改善箇所説明図

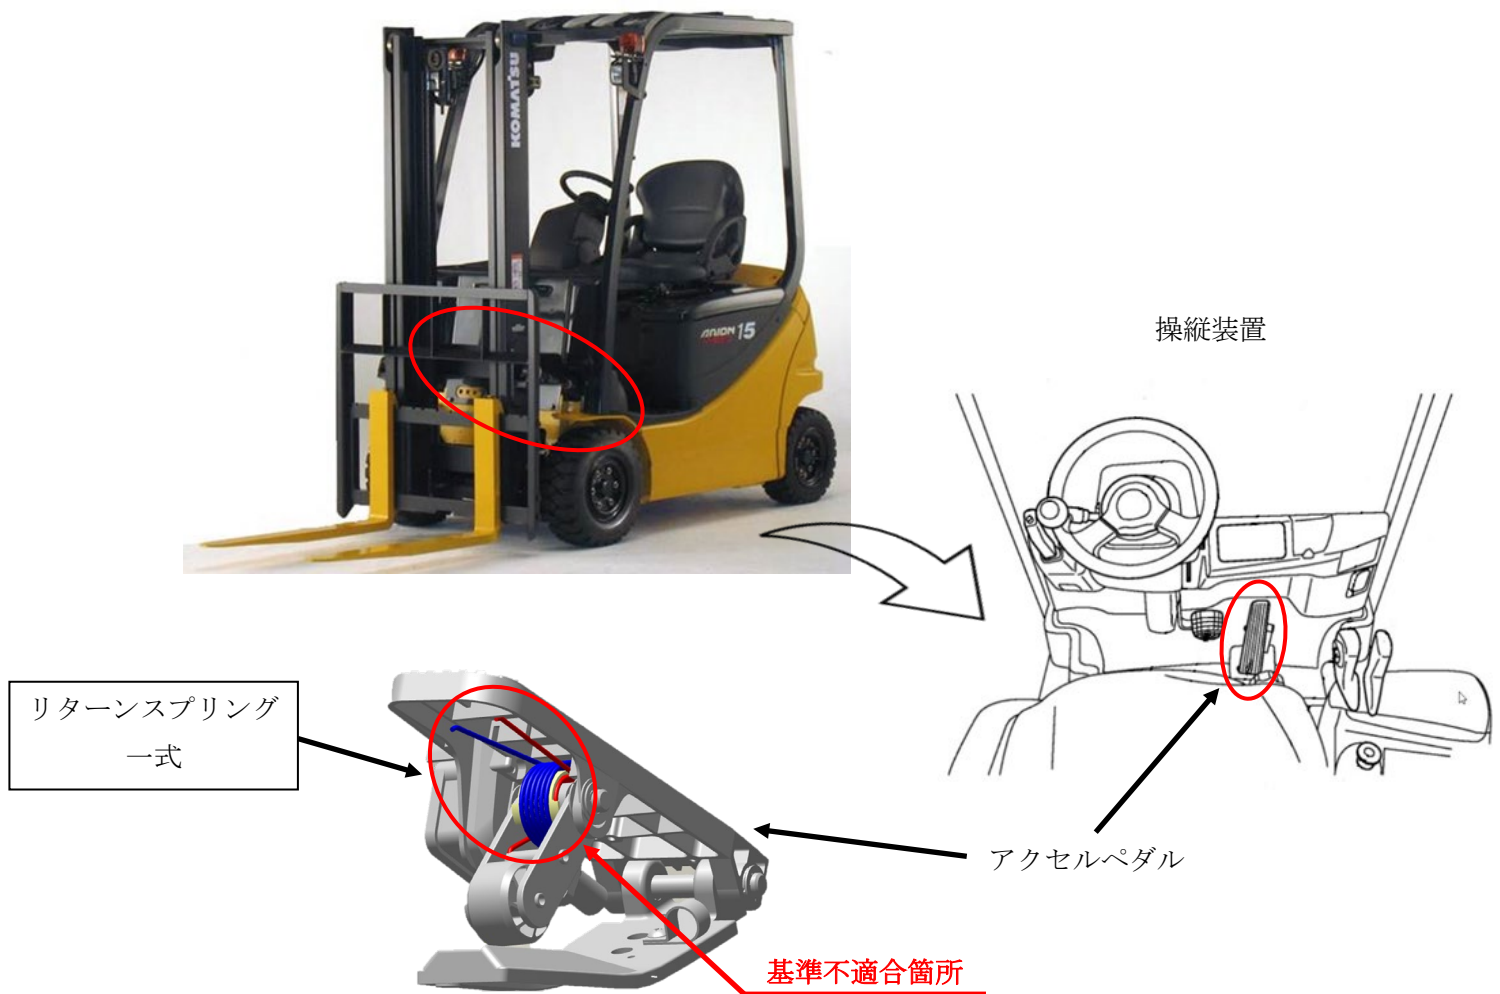
フォーク・リフトのアクセルペダルに備えられている、アクセルリターンスプリングにおいて、強度が不足しているものがある。そのため、そのままの状態で使用を続けると、当該スプリングが折損し、最悪の場合、アクセルペダルが全開のまま戻らないおそれがある。その場合、ブレーキにより停車は可能。また、キーOFF 後の走行は不能となる。

対象車両のリターンスプリング一式を暫定対策として新品に交換する。なお恒久対策が決定次第、速やかに恒久対策を実施する。

識別：アクセルペダルに水色のペイントを塗布する。
